令和2年9月3日

喜多地区環境保全委員会
委員長 大西 寛治 様

舞鶴市産業創造室・環境対策室

「舞鶴市の説明資料に対する疑問等について」に対する回答

(低周波音苦情に関する参考値) ※図を掲載

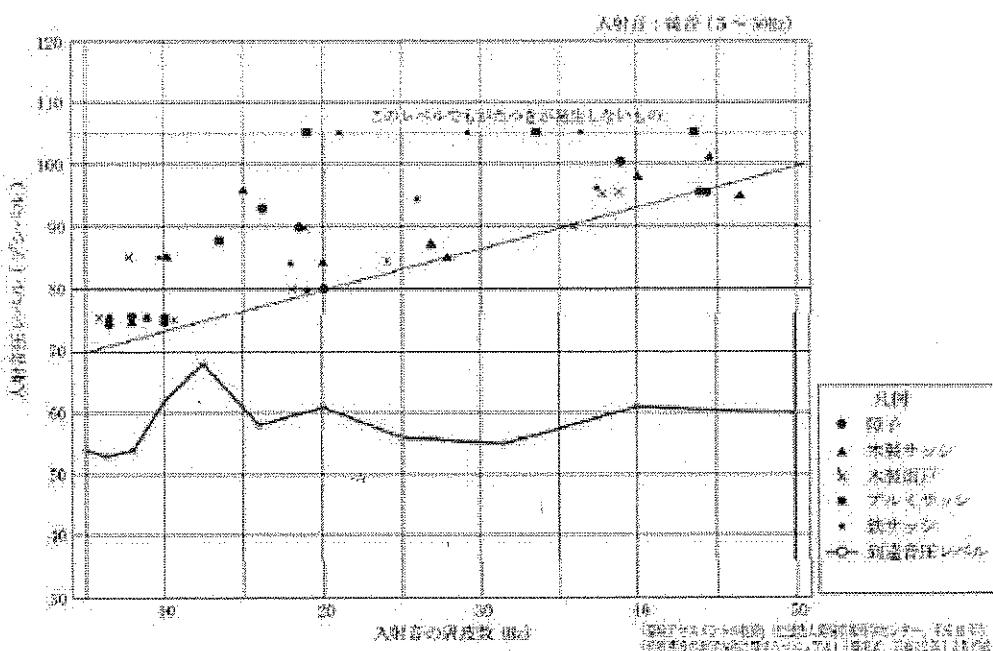
上の図は、低周波音の閾値（感じだす境界の値）を示したものですが、人間による感じ方と物の感じ方はことなり、低周波音は人間の耳には聞こえにくく、高周波数になるほど可聴域に近づくため、周波数が高まるほど小さな音で感じるが、物は周波数が小さいほど小さな閾値となっている。周波数により感じ方が違う。ところが、舞鶴市などバイオマス発電の事業者側は低周波音の規制基準値として 100dB 以下とし、予測したところ西側の敷地境界で 75dB、東側の敷地境界で 78dB だから問題ないと説明している。その根拠として ISO-7196 では、G 特性音圧レベルで約 100dB を超えると超低周波音を感じると記載されているとしている。調べると ISO-7196 は 20Hz 以下の超低周波音について規定したものようである。事業者側に、「人の感じ方は周波数によって異なり、環境省の手引書の参考値をもとに決めるべきでは。それでいけば今の予測値でも超えている。」と質すると、「環境省の手引書が間違っている。環境省から別途に文書※3 が出ており、『参考値は、低周波音についての、環境アセスメントの環境目標値 作業環境のガイドラインとして策定したものではない』となっており、それを使うべきではない」と答えた。しかし、同文書に「参考値は固定発生源から発生する低周波音について苦情の申し立てが発生した際に、低周波によるものかの目安について示したもの」となっており、環境を守る立場からは当然に環境省の手引書を基準とすべきであると考える。100dB の規制値なんてとんでもない値だと思う。再考をお願いする。

低周波の予測手順と予測結果を以下の通り記します。また、参考値の取り扱い方については、上述「21. 福知山との違い (P18 6.1.4)」をご参考ください。

予測結果については、低周波音の到達 G 特性音圧レベルは西側受音点で 75dB(G)以下、東側受音点で 78dB(G)以下と予想され、ISO-7196 に示される「超低周波音を感じる最小音圧レベル」100dB(G)を下回りました。
